关键词：车门防水膜漏水——维修

文号：T0607

长安福特生产的蒙迪欧汽车。

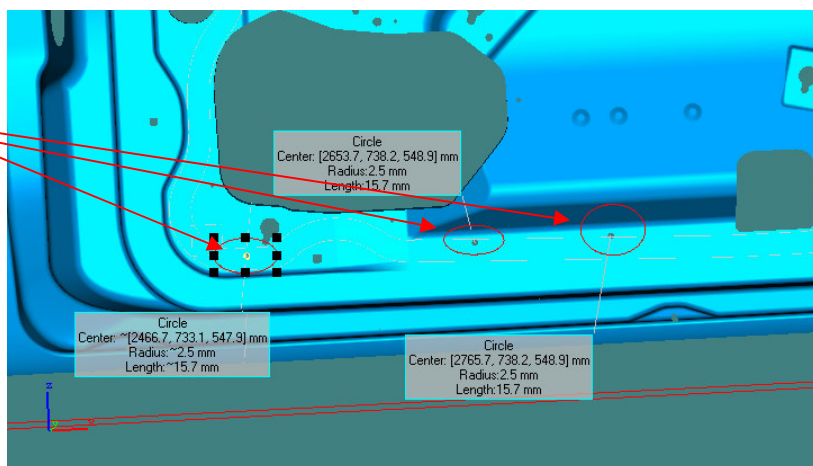
车门防水膜漏水。

在车门内板上钻孔，在出现漏水的部位重新涂上蛇盘胶。

前车门内板打孔示意图 1

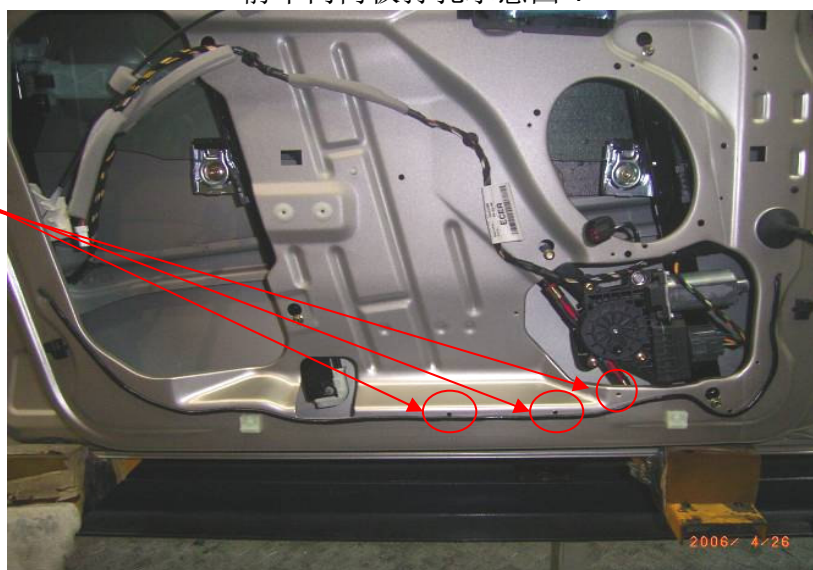
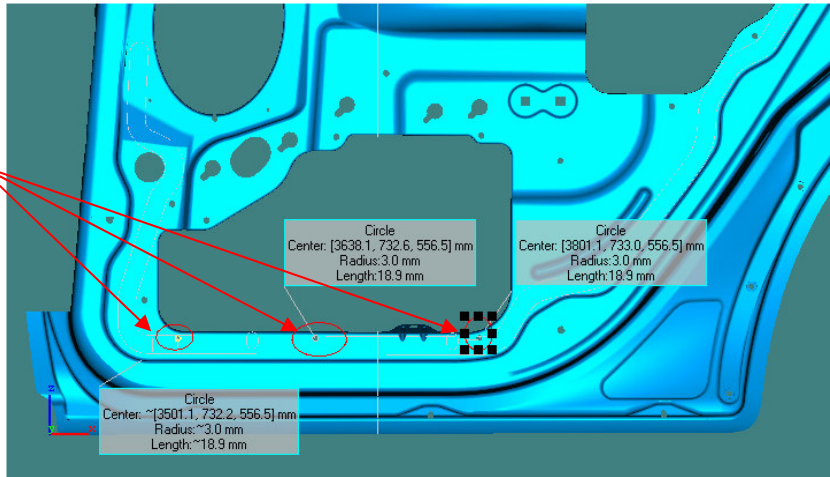
1. 对车窗进行冲刷测试，水压：2 bar, 5 分钟。检查防水膜胶的状态是否有漏水发生；
2. 如发现某一车门出现漏水，将该车门内饰板拆卸，确认漏水的部位。有关详细信息请参阅《蒙迪欧汽车维修手册》501-05-16 和 501-5-19；
3. 揭开防水膜的下部分至适当的位置；
4. 在车门内板上钻孔 $\Phi 5\text{mm}$ ，如图所示（目的：泻水孔防止水兜在防水膜中浸泡胶）；
